KERÉKPÁROS MISKOLC EGYESÜLET

Tárgy: ún. Bosch–Katalin TOP projekt 2019. évi építésre vonatkozó kiviteli dokumentációja

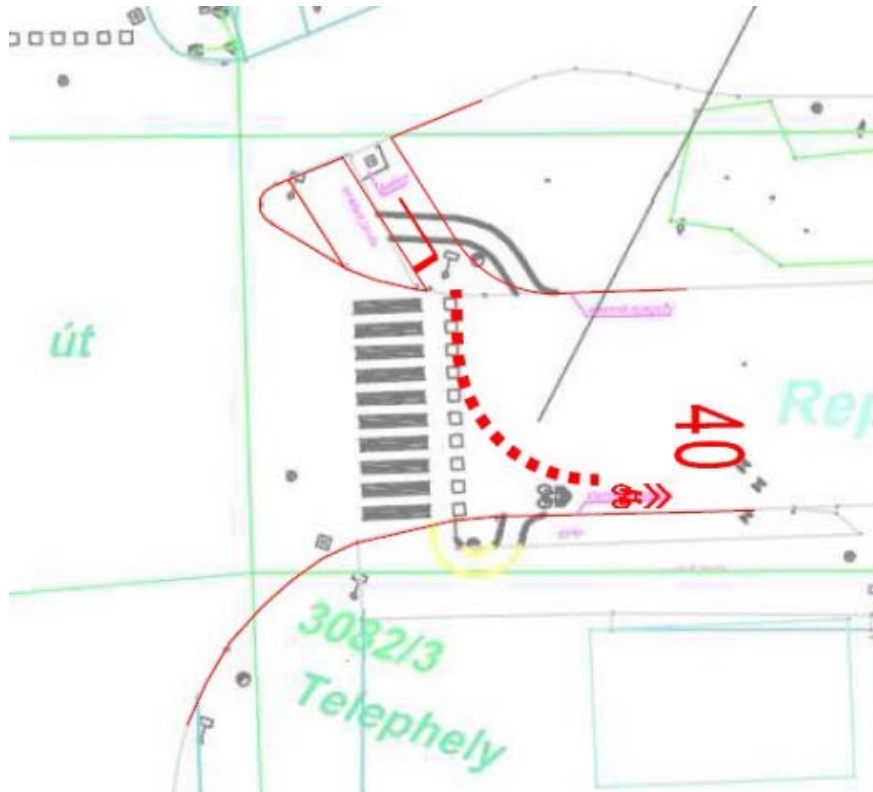
A Petőfi téri tervhez egyetlen kiegészítő javaslatunk van: a 26 jelű útról a Petőfi térre vezető ágon a gyalogátkelőnél javasoljuk középsziget építését, mely a gyalogosokat és a kerékpárral közlekedőket egyaránt védi. Könnyen megvalósítható a Petőfi térről észak felé vezető irány belső sávjának fölhasználásával (és néhány parkolóhely föladásával).

Helyszínrajz 4./Forgalomtechnikai helyszínrajz 4.

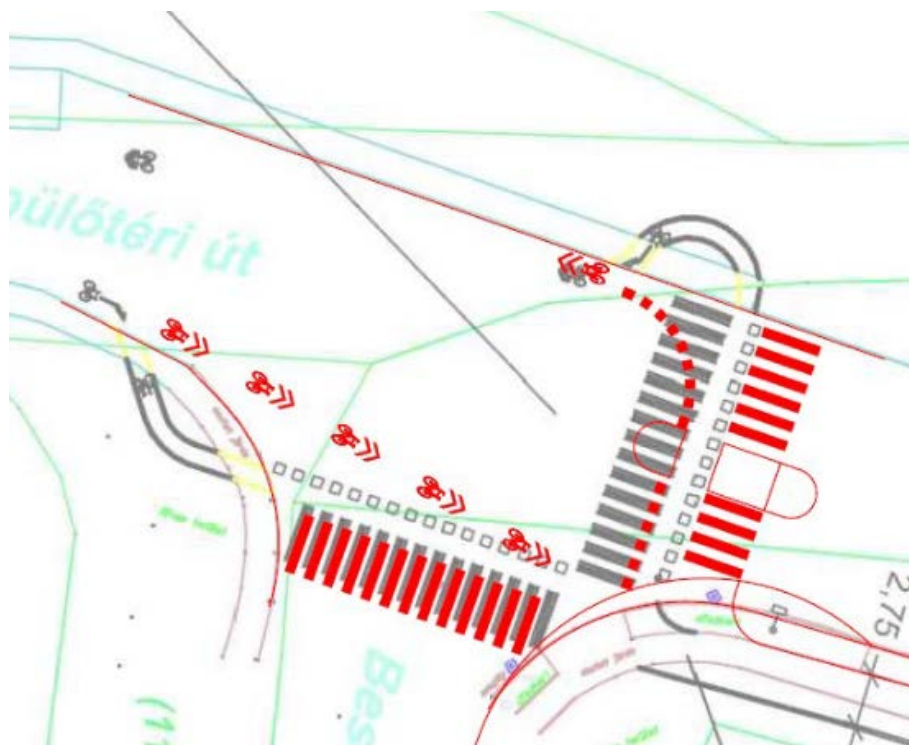
1. A Repülőtéri út és a Besenyői út csomópontjának elképzelt kialakítása értelmetlen és súlyosan balesetveszélyes. Támogatjuk a Magyar Kerékpárosklub alábbi rajzról leolvasható javaslatát, amely a csomópont meglévő tervezési hiányosságait is korrigálja. Előnyei közül kiemeljük a közép-sziget nyújtotta plusz biztonságot, de ha szigetre esetleg nincs pénz, még sziget nélkül is sokkal jobb, mint a dokumentációban szereplő daráló.
